OBJET : Avis du GRACQ et du Fietsersbond dans le cadre de l'enquête publique relative au réaménagement de la place Louise (04/PFD/1960083).

Ixelles, le 6 février 2025.

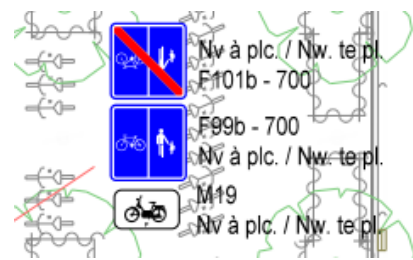
La **largeur de l'aménagement** est plus que justifiée au vu du flux cycliste et de la diversité des vélos/engins de déplacements, mais aussi pour que les cyclistes en attente de traverser ne bloquent pas le reste des cyclistes en circulation.

Nous apprécions également que l'aménagement séparé soit **distinct des trottoirs**, à l'exception de l'aménagement cyclable sur le trottoir sud-ouest. Nous souhaitons que soit envisagé, là également, une séparation franche entre cyclistes et piétons.

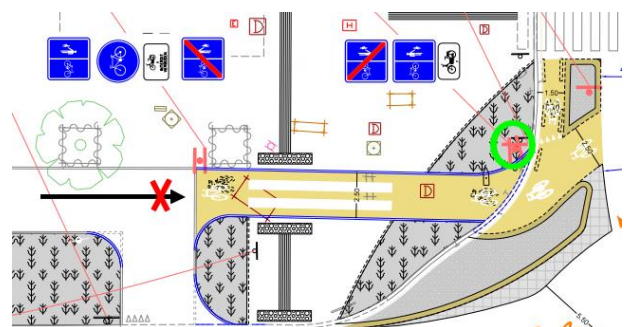
Le projet prévoit de signaler l'aménagement cyclable séparé à l'aide de F99b/F101b, afin de rendre l'aménagement non obligatoire. Les panneaux sont placés dans les deux sens de circulation, afin d'informer les piétons (qui circulent indifféremment dans les deux sens de circulation autour du rond-point, contrairement aux cyclistes). L'ajout d'un panneau additionnel M19 est prévu afin d'y autoriser les speed pedelecs.

Ce type de signalisation n'est **pas du tout adapté** à cette situation :

- les cheminements cyclistes et piétons sont complètement distincts et correctement séparés pour la plupart (barrières, bordure, différence de niveau, revêtement différents...). La partie réservée aux cyclistes devrait donc être signalée indépendamment du trottoir.
- la signalisation est systématiquement placée dans les deux sens de circulation. L'objectif est d'informer le piéton, mais cela laisse croire au cycliste qu'il peut utiliser l'aménagement dans les deux sens. Cela risque de poser de graves problèmes de sécurité au niveau des traversées – en plus d'engendrer des tensions entre cyclistes.
- elle autorise les cyclistes à circuler sur la partie dévolue aux piétons (et vice-versa) à condition de leur céder le passage – ce qui n'est pas souhaitable.
- Le F99b ne peut pas être accompagné d'un panneau additionnel (M19).

Nous suggérons d'utiliser un **panneau de type F99a/F101a** comprenant les **symboles vélo et cyclo P**, signalant exclusivement la partie dévolue aux cyclistes (et d'usage non obligatoire). Ces panneaux doivent être apposés à l'attention du cycliste exclusivement (éviter la signalisation à double sens).

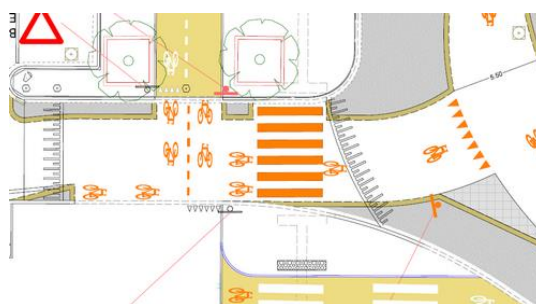
Du côté nord-ouest du projet, la signalisation de l'amorce de piste (qui permet d'accéder à la piste à double sens signalée par un D7) nous semble superflue : le tracé est clairement défini pour les cyclistes, et l'emplacement prévu pour la signalisation est en outre invisible pour le piéton. Il nous semble par contre important de signaler, pour les cyclistes qui remontent le boulevard de Waterloo, l'interdiction de poursuivre tout

droit/l'obligation de tourner à droite (signalisation verticale + marquages au sol).

Dans le cas où l'aménagement cyclable en trottoir est maintenu tel quel du côté sud-ouest, l'aménagement peut être signalé à l'aide d'un F99b/F101b avec d'une part un symbole piéton, et d'autre part les symboles *vélo* et *cyclo P*.

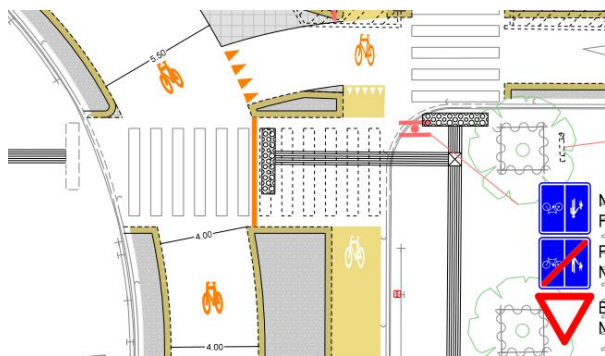
Certains éléments n'apparaissant pas clairement sur le plan, nous souhaitons nous assurer que les barrières existantes le long des trottoirs et de l'espace central sont bien maintenues – tout particulièrement le long des nouveaux cheminements cyclables, afin d'éviter que les piétons ne traversent en dehors des passages piétons.

La traversée piétonne à l'est du rond-point doit être adaptée pour plus de clarté. Elle pourrait s'avérer dangereuse pour les déficients visuels, qui n'ont aucun moyen de se rendre compte qu'ils traversent un cheminement cyclable. En l'absence de passage piéton, la priorité n'est pas non plus indiquée clairement pour les usagers. Nous proposons de maintenir la même logique que sur le reste du projet : assurer la continuité de la

coloration ocre avec le marquage d'un passage piéton.

Sur le trottoir sud-ouest, nous voyons peu l'intérêt du double passage piéton : un passage piéton unique et éventuellement élargi serait plus pertinent, dans le cas où l'aménagement cyclable en trottoir est maintenu tel quel.
